Рабочая группа по пассивной безопасности

**Доклад Рабочей группы по пассивной безопасности
о работе ее сорок шестой сессии
(Женева, 8–11 декабря 2009 года)**

Поправки к Правилам № 29

Рис. 1 – Испытание на удар спереди

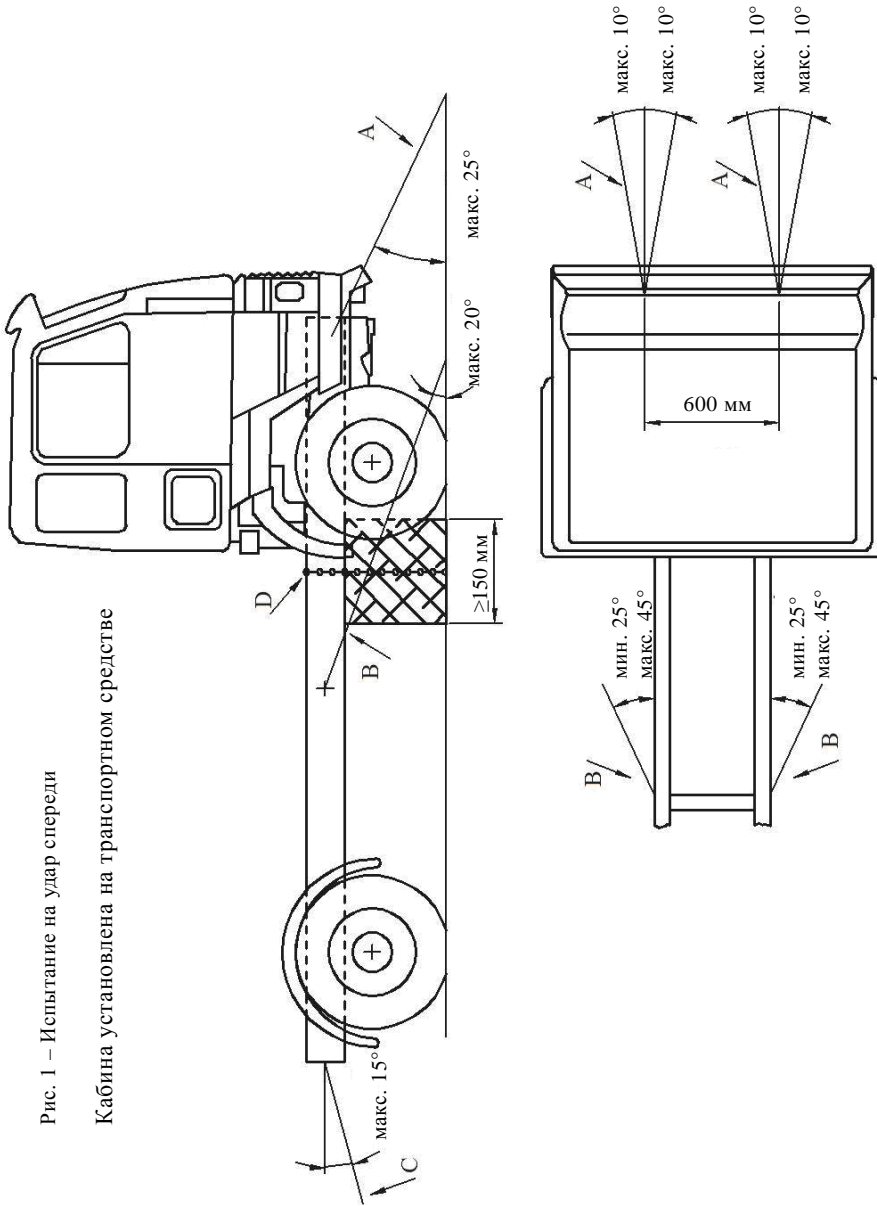
Рис. 1 изменить следующим образом:
